Informe Consolidado de Solicitud de Aclaraciones, Rectificaciones y/o Ampliaciones a la Declaración de Impacto Ambiental del Proyecto " PLANTA DE TRATAMIENTO DE AGUAS SERVIDAS AGUAS LO AGUIRRE"

Nombre del Titular : Empresa de Agua Potable Aguas Lo Aguirre S.A.
Nombre del Representante Legal 1 : Cristhian Hernán Aqueveque Torres
Nombre del Representante Legal 2 : Francisco Javier Valdivia Barros
Dirección : El Bosque Sur 130 Piso 10, Las Condes.

El presente Informe Consolidado de Solicitud de Aclaraciones, Rectificaciones o Ampliaciones a la Declaración de Impacto Ambiental del proyecto "PLANTA DE TRATAMIENTO DE AGUAS SERVIDAS AGUAS LO AGUIRRE", contiene las observaciones generadas en virtud de la revisión de la DIA.

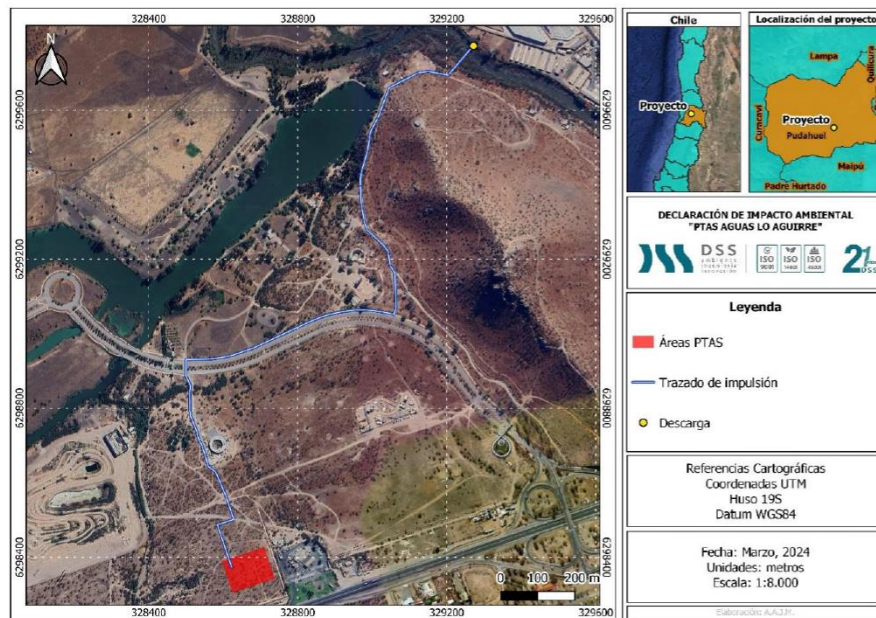
- 1.8. Respecto al análisis de Cadenas de impacto para el sector de Recursos Hídricos descrita en el acápite 3.3.6 de la DIA sobre la Condición de riesgo climático de la zona, se solicita al Titular ampliar los antecedentes que justifiquen la no aplicabilidad de la cadena de impacto identificada como “*Inundaciones por desbordes de ríos*”, toda vez que el proyecto se

emplaza en una zona aledaña a un curso de agua superficial y parcialmente dentro de un área categorizada como de “*Cauces Naturales Recurrentemente Inundables*” según el PRMS.
